PRODUKT	AVD.	GRUPP
P	3	39
BETR.		NR
Radioavstörning 240 1979 års modell B19A, B21A		2
		DATUM
		April 79

Service meddelande

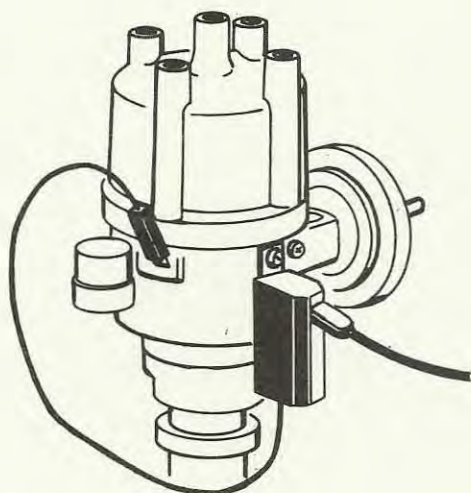
Om höga störnivåer från tändsystemet konstateras i bilradion på bilar av 1979 års modell med B19A och B21A motor ska:

- Ett filter anslutas till fördelaren.
- Ledningsdragningen för lågspänningsledningen mellan fördelaren och tändspolen ändras. (Ny ledning behövs.)

1. Sätt dit filtret framför vakuumregulatorns fästskruv med skruven som medföljer satsen (1 mm längre).
2. Ta bort den gamla lågspänningsledningen mellan fördelaren och tändspolen.
3. Anslut filtrets ledning till fördelarens lågspänningsuttag.
4. Lägg ledningarna till filtrets in- och utgångar så långt ifrån varandra som möjligt.

5. Anslut den nya ledningen (svart, 1 mm² area och 1,7 m lång) till filtret på fördelaren.
6. Lägg fast ledningen utefter startmotorns ledningsmatta, klamma den i mellanbrädans klammor och anslut den till tändspolens uttag nr 1.
7. Se till att den nya ledningen ligger så långt ifrån högspänningsledningen som möjligt.
